## Gruppo Naturalistico della Brianza

Oggetto: Proposte per

**VARIANTE PUNTUALE AL PIANO DELLE REGOLE (ART. 38 N.T.A.) “AREA EX  
IDROMINERALE GAJUM – BOGNANCO” - seconda conferenza VAS**

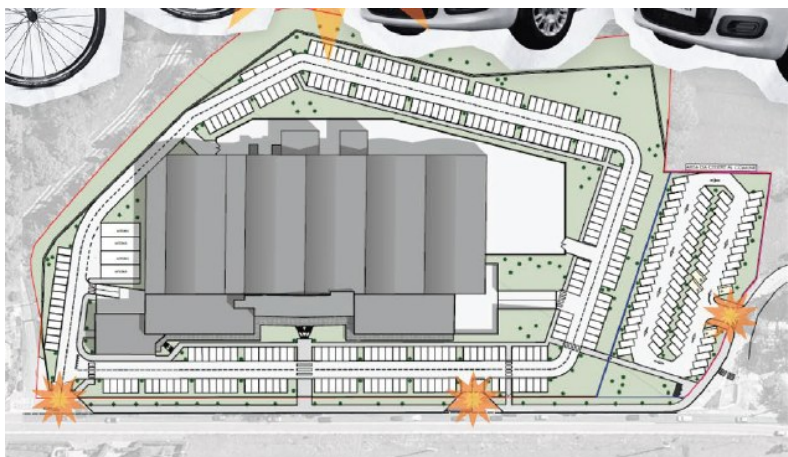
Si introduce in sostanza una interferenza pericolosa con un attraversamento sulla SP41 in un tratto in cui i veicoli possono avere ancora velocità sostenute, per raggiungere un limitato percorso ciclopedonale mal collegato a monte e a valle.

Nell'immagine soprastante sono riportate le 3 interferenze pericolose.

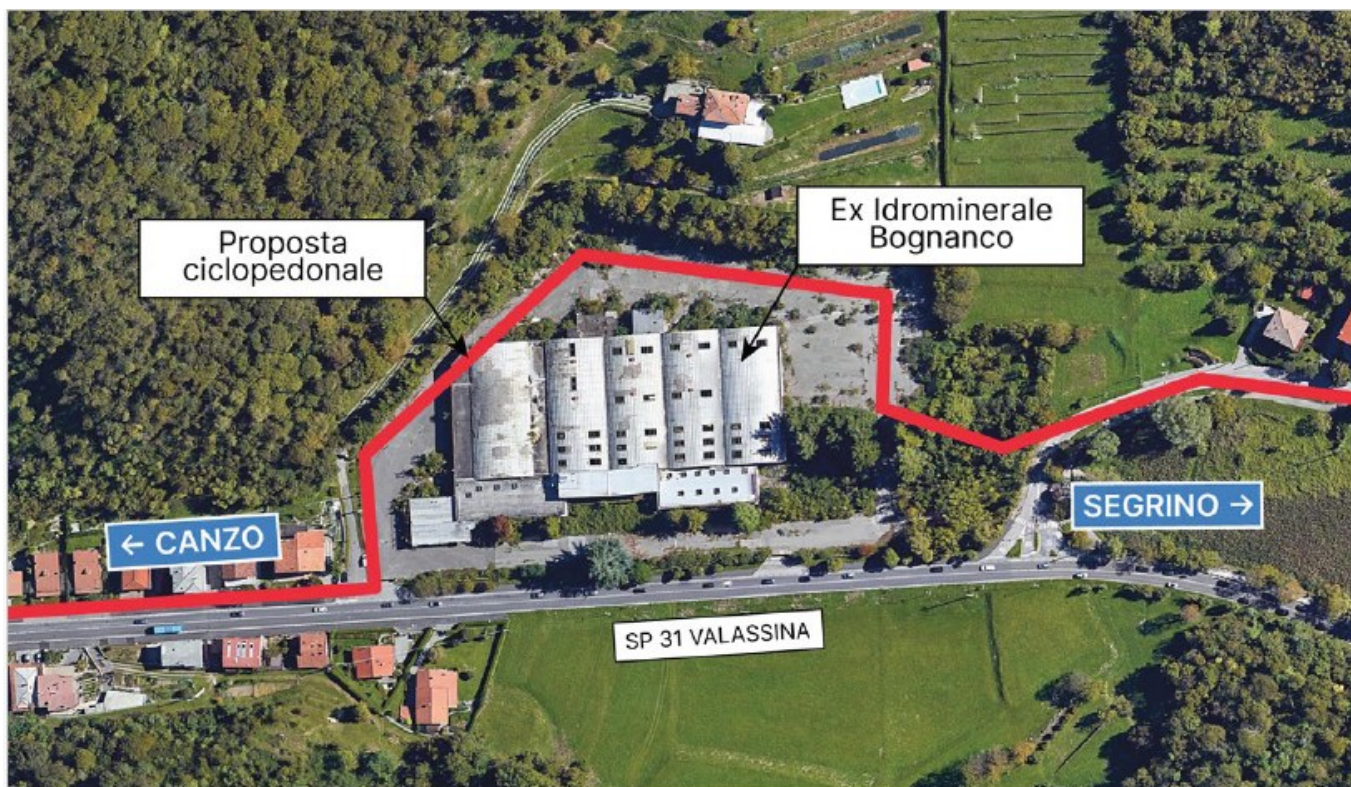
Si vuole rimarcare che per evitare le pericolose interferenze con gli accessi ai posteggi previsti (oltre 320 totali) è opportuno e necessario creare un percorso alternativo fuori dal traffico con un passaggio pubblico nella parte retrostante del comparto ex-Bognanico, verso la montagna.

Tutto ciò mira a mantenere sicuro l'attuale percorso utilizzato, sul lato est della SP41.

L'utilizzo del percorso potrebbe essere un vantaggio anche per i clienti della struttura che avrebbero un accesso diretto al lago lontano dal traffico.
